SISTEMA TRAMVIARIO DI FIRENZE

LINEA 3 (II lotto) - Tratta Libertà-Bagno a Ripoli

Relazione risposte osservazioni cittadini VIA

15.10 GS.10

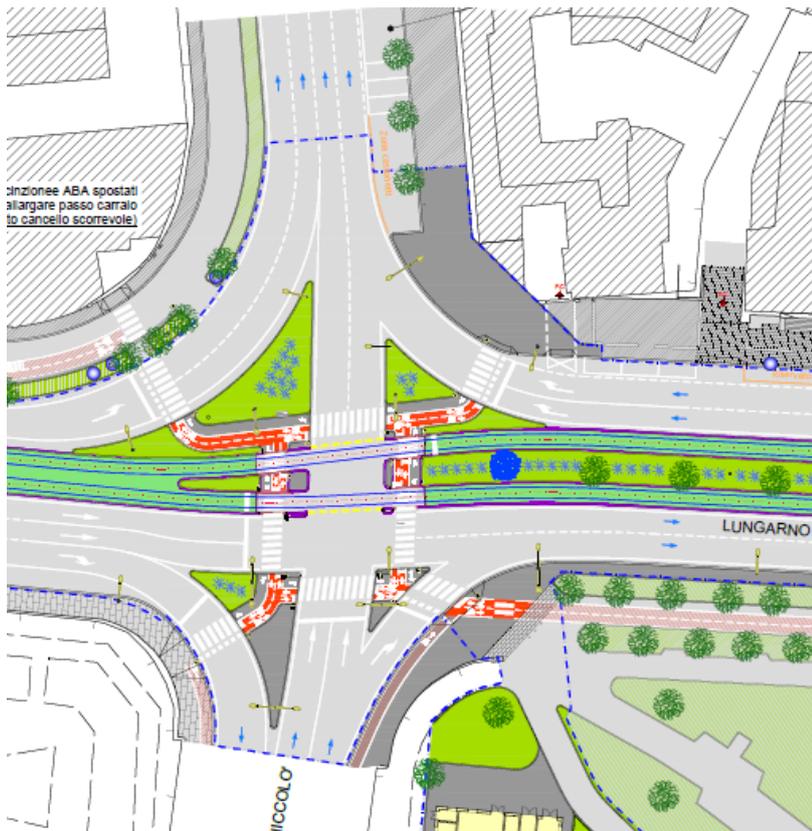
Osservazioni puntuali - “Si evidenzia inoltre incongruenza di materiali fra quanto riportato in cartella N35 (elaborati planimetrici) ed in cartella N37 (pavimentazioni stradali): nel secondo si riporta una pavimentazione della pista ciclabile in pietra forte, mentre nel primo la legenda riporta l'utilizzo del conglomerato bituminoso, decisamente più idoneo e durevole rispetto alla funzione già menzionata di asse di scorrimento ciclabile.”

Se il commento è riferito alle piste ciclabili dei viali Matteotti e Gramsci, si precisa che la pavimentazione è in pietra forte, in altri casi la pavimentazione è in conglomerato bituminoso colorato con aggregati di colore rosso e aggiunta di ossido di ferro. Nelle legende dei vari elaborati si provvederà a chiarire meglio tale aspetto.

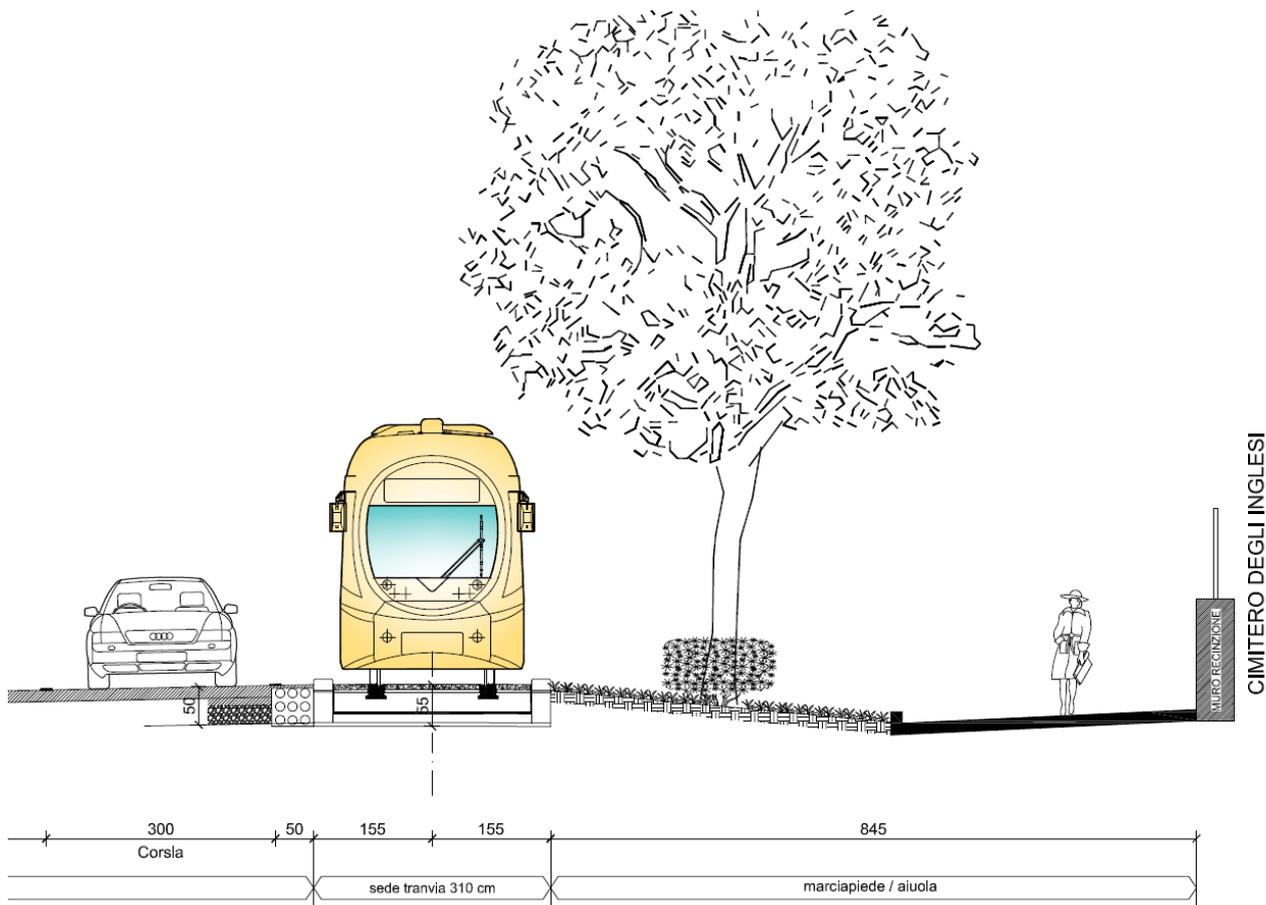
Per cui, secondo quanto si deduce dalla lettura del suddetto Parere – ancorché non espressamente ivi affermato – può essere dato per certo l'abbattimento nell'immediato di ulteriori n.101 alberi, aggiuntivi a quelli dichiarati ed indicati nelle planimetrie di progetto, e può essere data per altamente probabile, con tempistiche da verificare che vanno dall'immediato al breve e medio periodo, la perdita di ulteriori n.152 alberi interessati da scavi nella zona cosiddetta ZPA.

Il danno potenziale globale in termini numerici al patrimonio arboreo esistente, aggiuntivo a quello già previsto e dichiarato nell'ambito del progetto, risulta pertanto enorme e quantificabile in circa complessivi n.270 abbattimenti, ben diverso dai n.90 abbattimenti previsti in progetto, come calcolato peraltro con ampia cautela avendo ridotto del 50% il numero di alberi in abbattimento altamente probabile nell'immediato o nel breve periodo a seguito dei danni agli apparati radicali che verranno causati dalla interferenza degli scavi con la zona cosiddetta ZPA (cfr. All.OV5).

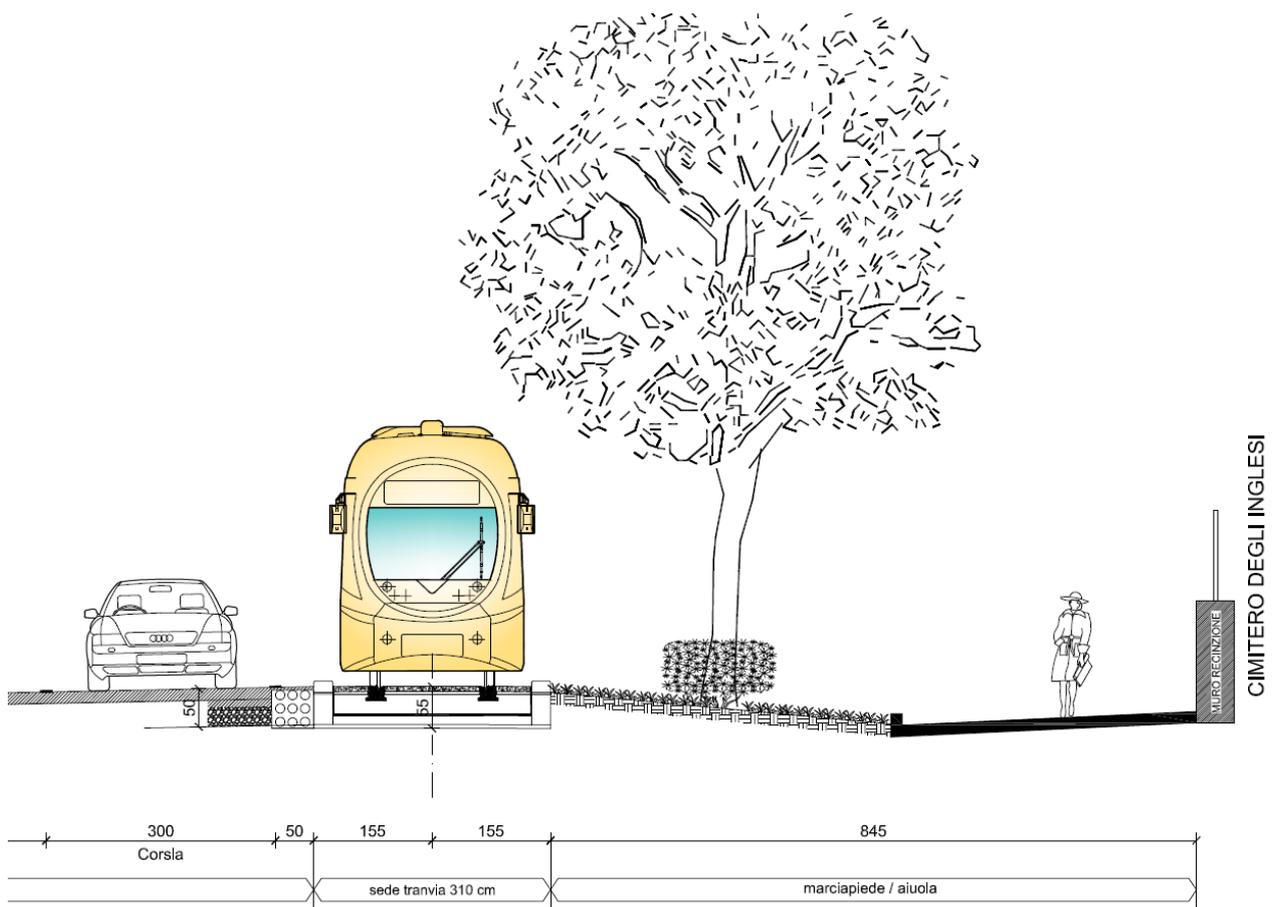
Alla luce di quanto su riportato, appare evidente la contraddittorietà del progetto: da una parte infatti (nelle planimetrie e nella tabella presentata come quadro numerico di insieme della relazione tecnica illustrativa) di prevede il mantenimento di un cospicuo numero di piante mature esistenti pur in presenza di scavi palesemente in planimetria ed in sezione prossimali agli apparati radicali con distanze dei fusti dai bordi scavi variabili dai pochi centimetri ai 3 metri, dall'altra (nel Parere tecnico inerente gli interventi sul patrimonio arboreo) si enucleano i danni certi od altamente probabili agli apparati radicali delle piante in questione suscettibili di provocarne il deperimento, la morte o l'instabilità irreversibile nell'immediato o nel medio periodo, fatta salva una lunga serie di prescrizioni di fatto del tutto inattuabili nelle ordinarie pratiche cantieristiche.

Non si comprende a che titolo l'osservatore definisca le prescrizioni presenti nel Parere tecnico inerente gli interventi sul patrimonio arboreo inattuabili nelle ordinarie pratiche cantieristiche.

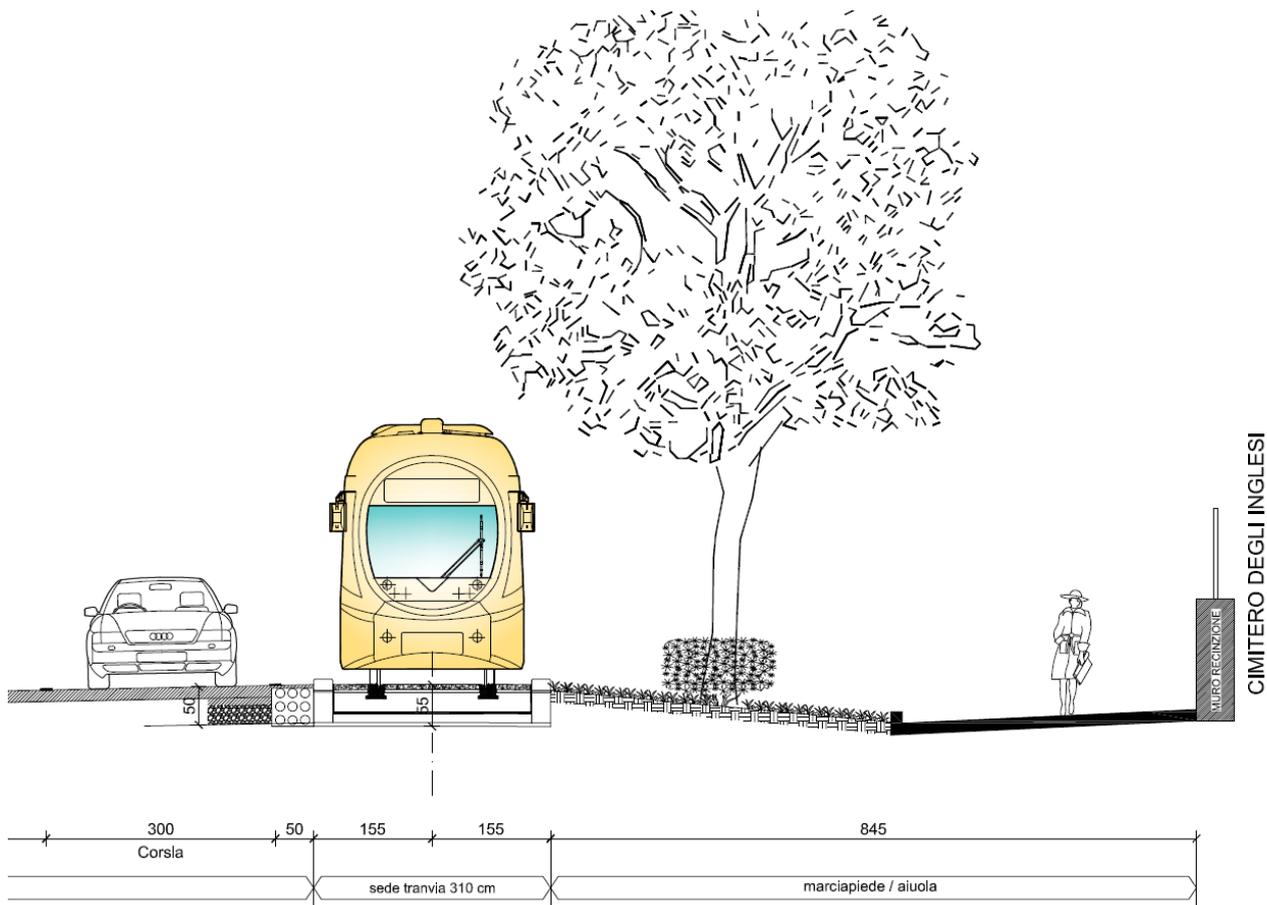
Dal che si deduce che deve essere dato per certo l'abbattimento nell'immediato di ulteriori n.101 alberi, aggiuntivi a quelli dichiarati ed indicati nelle planimetrie di progetto, e può essere data per altamente probabile, con tempistiche da verificare che vanno dall'immediato, al breve e medio periodo, la perdita di ulteriori n. 152 alberi interessati da scavi nella zona di protezione.

Il danno potenziale totale in termini numerici al patrimonio arboreo esistente, aggiuntivo a quello già previsto e dichiarato nell'ambito del progetto, appare pertanto enorme e quantificabile in circa n. 270 abbattimenti complessivi(sebbene calcolato con ampia cautela, avendo ridotto del 50% il numero di alberi in abbattimento altamente probabile nell'immediato o nel breve periodo a seguito dei danni agli apparati radicali che verranno causati dalla interferenza degli scavi con la zona cosiddetta ZPA, cfr. All.OV5, doc. 6), risultando ben diverso dai soli n. 90 abbattimenti previsti in progetto.

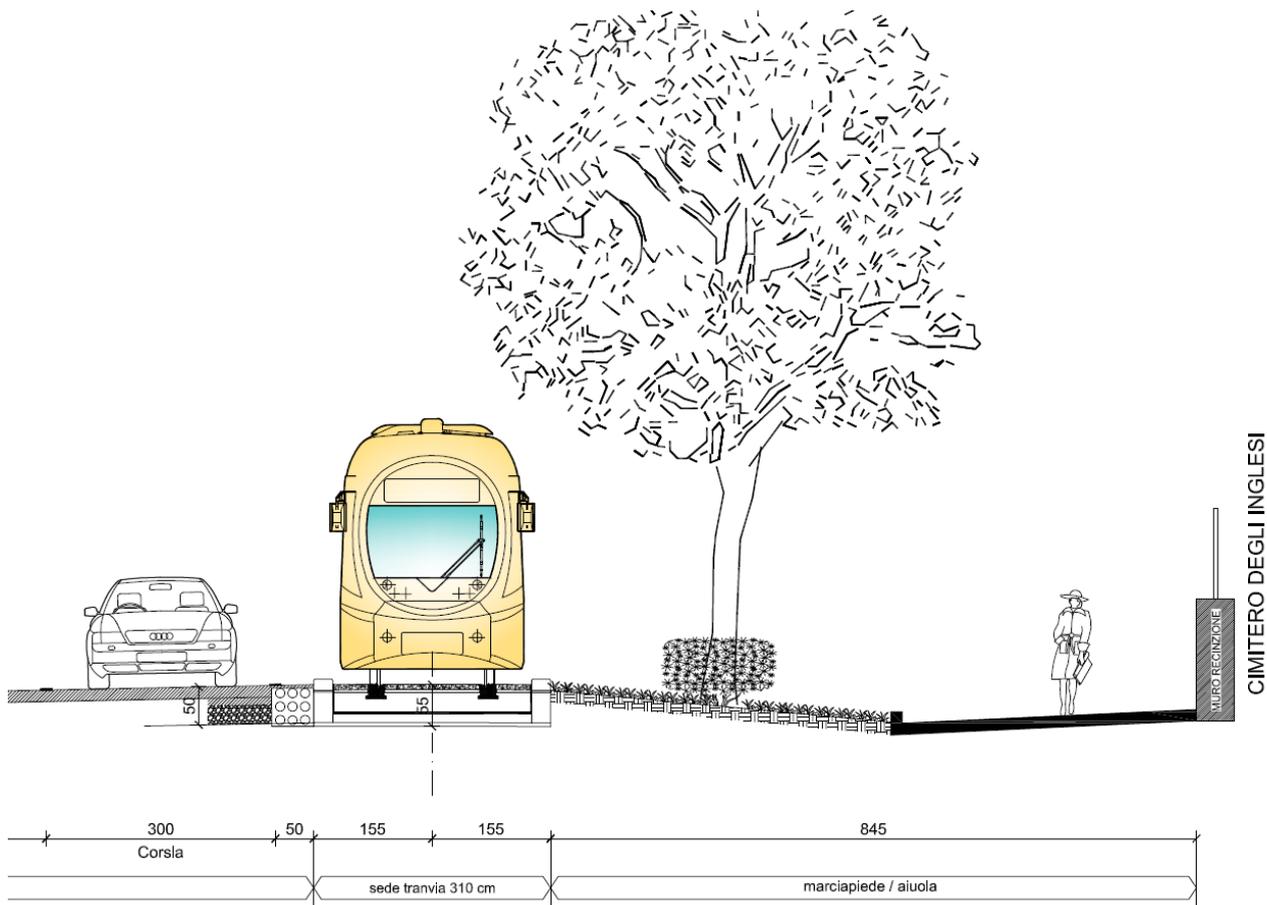
Peraltro, sotto tale profilo, il progetto appare perfino contraddittorio, considerato che - nelle planimetrie e nella tabella presentata come quadro numerico di insieme della relazione tecnica illustrativa - asserisce di prevedere il mantenimento di un cospicuo numero di piante mature esistenti, sebbene la previsione dei richiamati scavi evidentemente non consenta di raggiungere tale obiettivo e, viepiù, nella consapevolezza della citata problematica. Va infatti evidenziato che nel Parere tecnico inerente gli interventi sul patrimonio arboreo si enucleano i danni certi o altamente probabili agli apparati radicali delle piante in questione, come suscettibili di provocarne il deperimento, la morte o l'instabilità irreversibile nell'immediato o nel medio periodo (cfr. il punto 2.2, a pag. 5 e ss. del richiamato parere), fatta salva una lunga serie di prescrizioni di fatto del tutto inattuabili nelle ordinarie pratiche cantieristiche.

Non si comprende a che titolo l'osservatore definisca le prescrizioni presenti nel Parere tecnico inerente gli interventi sul patrimonio arboreo inattuabili nelle ordinarie pratiche cantieristiche.
